RAPPORT D'ENQUETE PUBLIQUE RELATIF AU PROJET DE LIGNE ROUGE 15 OUEST DU RESEAU DE TRANSPORT PUBLIC DU GRAND PARIS EXPRESS

Enquête publique du lundi 21 septembre 2015 au jeudi 29 octobre 2015 inclus

RAPPORT : 2^{ème} PARTIE – TOME 1/2

- EVALUATION DU PROJET SOUMIS A ENQUETE PUBLIQUE – THEMES 1 A 8

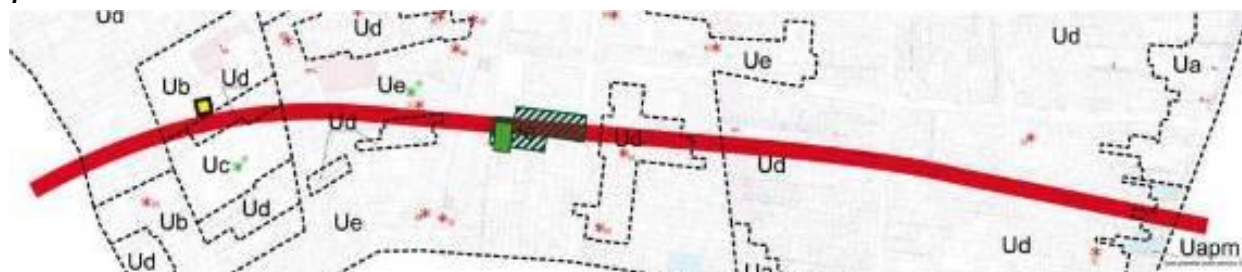
La publication de l'enquête publique révèle un tracé plus précis, qui est décelable au niveau parcellaire.

Il est alors clair que, à Bois Colombes, le tracé traverse les parcelles d'habitation plutôt que de suivre des voies publiques en surface

Figure 10 : Plan de présentation de l'optimisation du tracé à La Défense

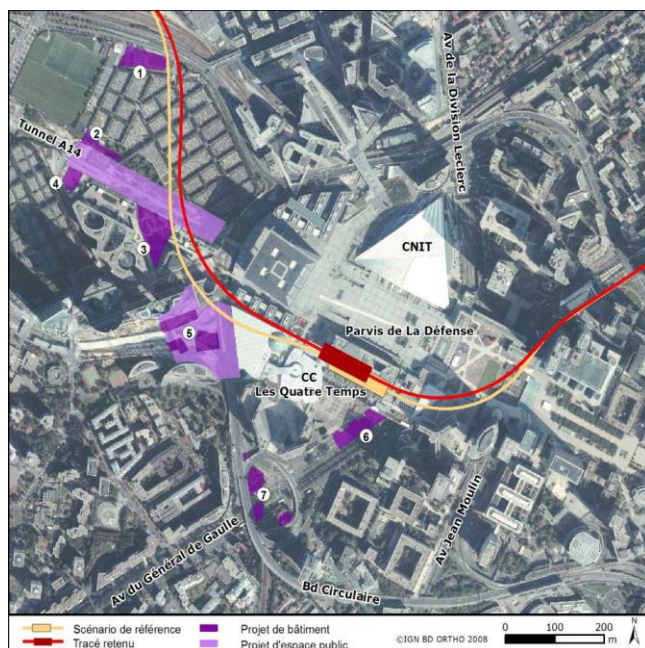
Optimisation du tracé de part et d'autre de la gare de La Défense :

Le tracé du tunnel a été affiné au cours des études préliminaires approfondies de 2014, afin de tenir compte des projets d'aménagement portés par l'Etablissement public d'aménagement de La Défense Seine Arche (EPADESA).

Le tracé optimisé au cours des études préliminaires approfondies (en rouge ci-contre) évite les interfaces avec les sous-sols de ces projets et atténue par ailleurs les courbes du tracé à l'est de La Défense, permettant aux trains de rouler à une vitesse optimisée.

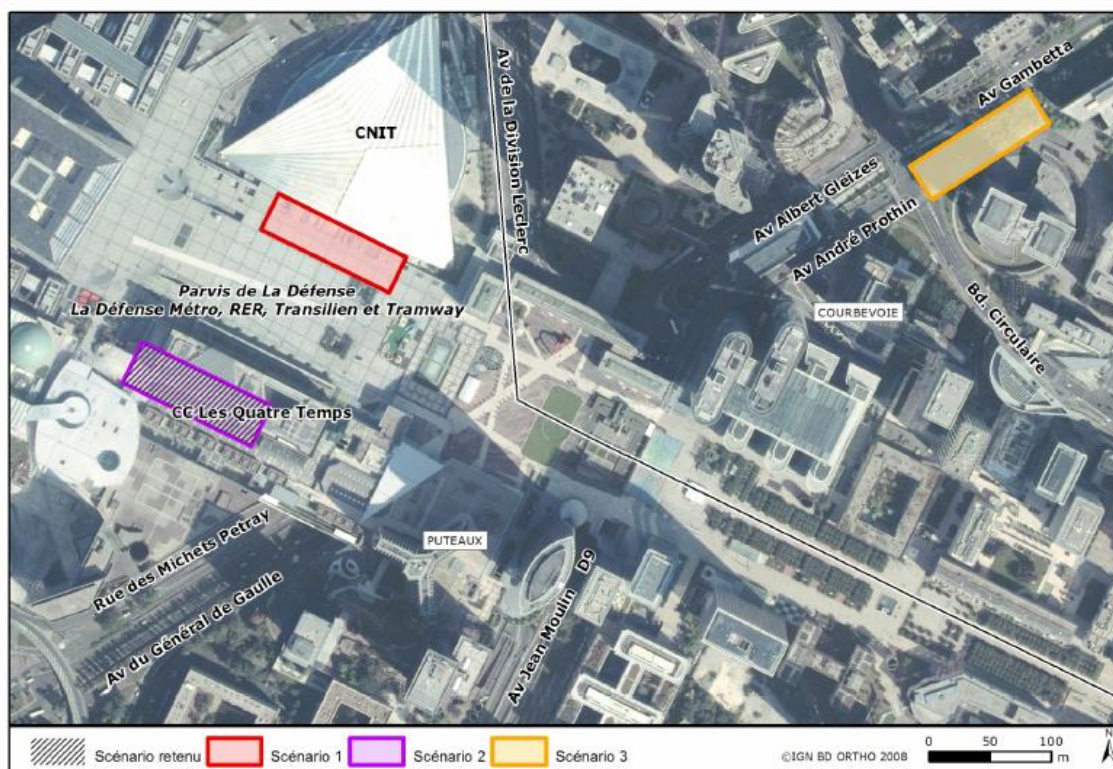
○ **Les voies de livraison du CNIT (et donc son fonctionnement) qui apparaissent un obstacle très fort ne sont pas mentionnées sur les plans ce qui aurait facilité la compréhension du choix.**

Les voies de livraison du CNIT sont situées en sous-sol entre le CNIT et Cœur Transport.

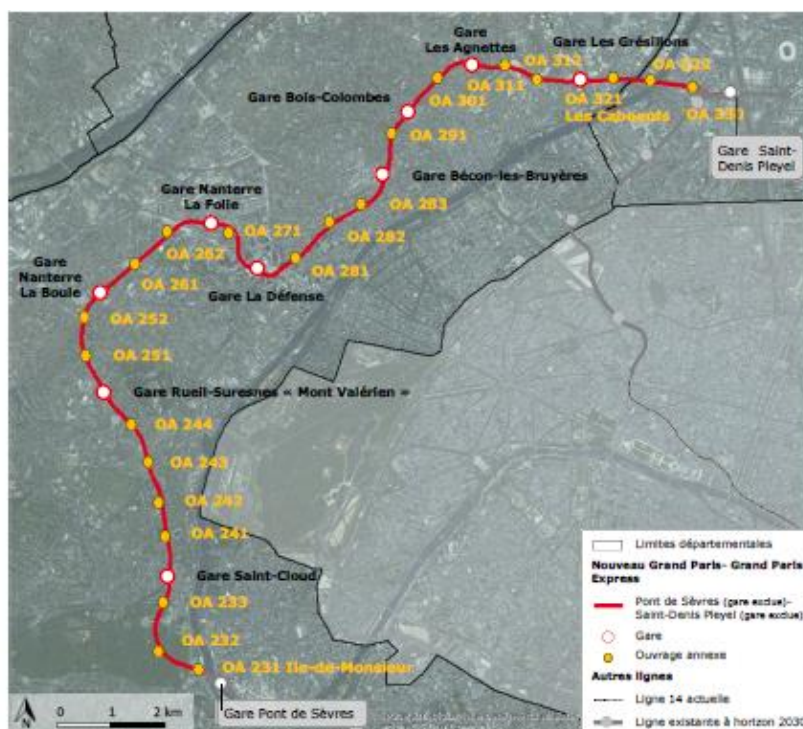
Dans les calculs de rayonnement affichés, la source est considérée comme d'intensité de 60 DbA à 1m. Comment cette hypothèse est-elle justifiée et comment s'applique-t-elle aux caractéristiques (géométrie, puissance des soufflantes, surface au sol, type d'équipement de ventilation, ...) de l'ouvrage annexe n°301 ?

Ces calculs ont-ils été corrélés / recalés par des mesures sur des OA existants de caractéristiques proches de l'OA n°301 ?

Comment se caractérise le spectre de bruit rayonné dans la gamme de fréquence audible (spectre de raies ? fondamentale et sub/sur harmoniques des fréquences de ventilations ?, bruit faiblement coloré ?).

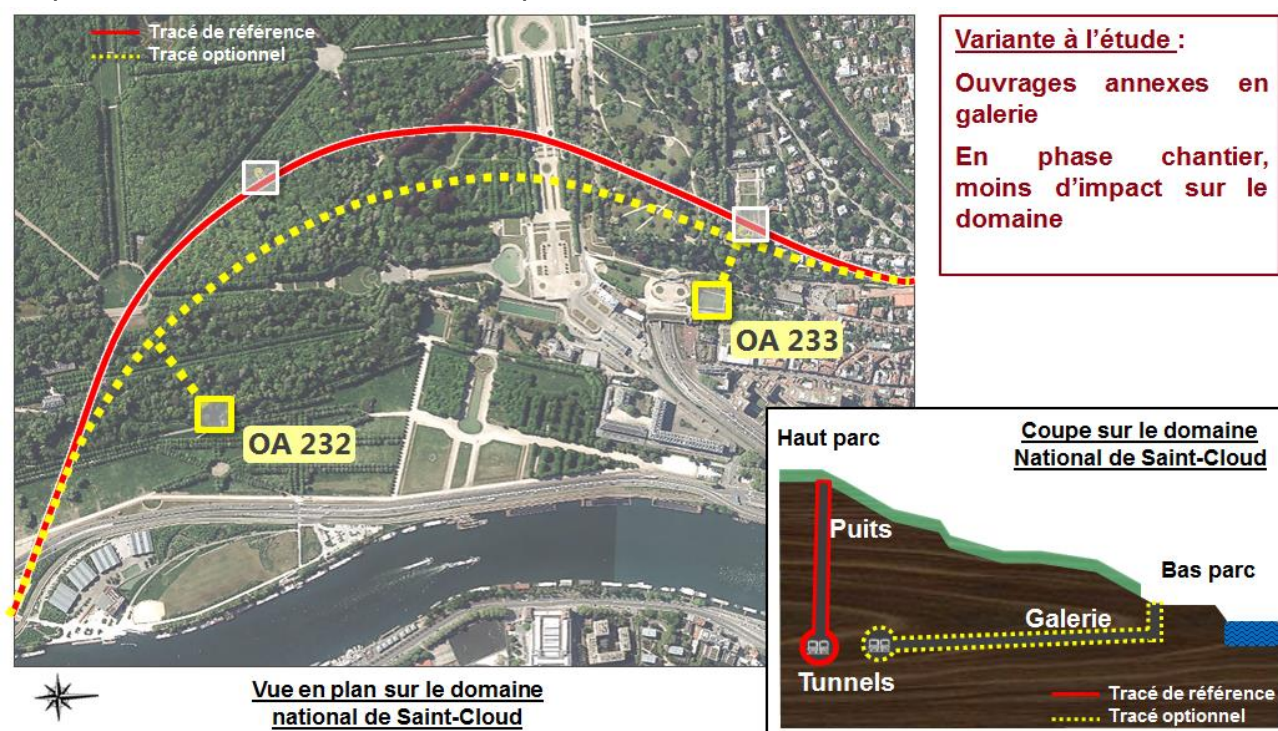
Sur le schéma ci-dessous, est représentée en jaune pointillé la variante proposée qui permettrait une gestion des chantiers moins impactante pour l'environnement.

Dans ce cas de figure, les accès de chantier de l'OA 232 pourraient se faire depuis le bas-parc avec une entrée/sortie grille de Sèvres ou grille du Mail.

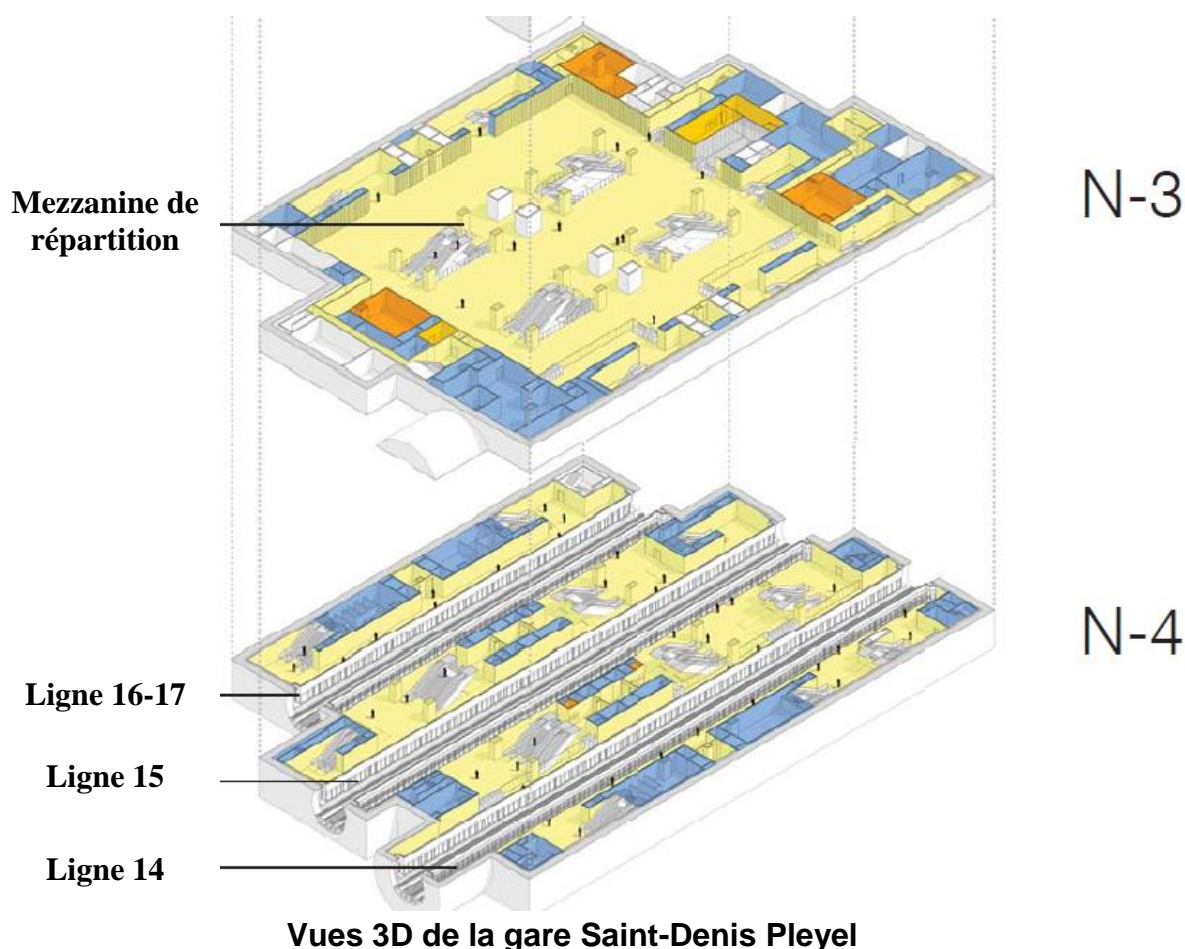
Q1 – Transmettre à la commission d'enquête les schémas de principe en 3D :

- **du changement de train prévu à la gare Saint-Denis Pleyel**
- **de la liaison technique envisagée entre les lignes (aiguillages ou saut-de-mouton ?).**

Concernant l'organisation des lignes 14, 15 et 16/17 au niveau quais, le projet de la gare Saint-Denis Pleyel (cette gare, ayant déjà fait l'objet d'une enquête publique préalable à déclaration d'utilité publique dans le cadre du projet relatif aux tronçons
